Comune di Budrio

Oggetto: Accordo Operativo ANS.C.5 parte – via Rabuina – Budrio capoluogo

Progettista: Arch. Petrizzo Vincenzo

Ambito: ANS.C.5 parte - via Rabuina, Budrio capoluogo

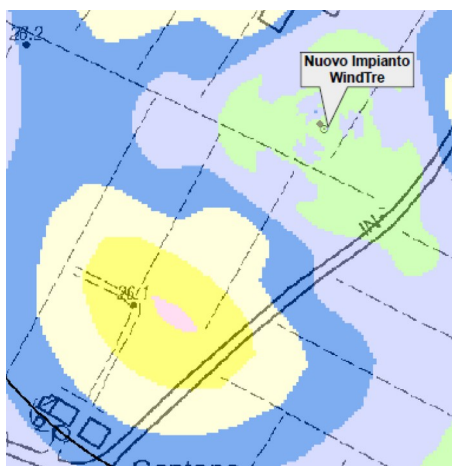
Elettromagnetismo

Presenza di una antenna SRB a 50 m di distanza dall'area oggetto di trasformazione.

VALSAT_INTEGRAZIONE: Come si evince dalla immagine precedente estrapolata dall'autorizzazione al funzionamento di Arpae, **non vi sono punti nell'area** oggetto di intervento edilizio, riferiti all'altezza prevista di progetto dei fabbricati, ove si rilevi valore efficace del campo elettrico indotto dal funzionamento dell'antenna SRB **che superi il limite di 6V/m** previsto dalle vigenti normative per la popolazione residente. La maggior parte del comparto ha valore efficace di Campo elettrico vicino o inferiore ai 3V/m, considerato questo valore obiettivo di qualità dalla Regione Emilia Romagna. **Non risultano** pertanto alla luce della documentazione autorizzativa Arpae **problematiche determinate dal funzionamento della SRB**. Si precisa che la maggior parte del Lotto beneficia del cd. "effetto ombrello".

Il documento di "ANALISI DI IMPATTO ELETTRROMAGNETICO" redatto in fase di ottenimento di concessione dell'antenna stessa e conservato agli atti presso il Servizio Edilizia privata, è stato verificato congiuntamente con il Servizio Ambiente, sono state verificate le curve isolivello e lobi di irradiazione riferite ai valori di campo elettrico prodotto dall'antenna Wind e **si conferma il rispetto dei parametri prefissati dalla normativa vigente.**
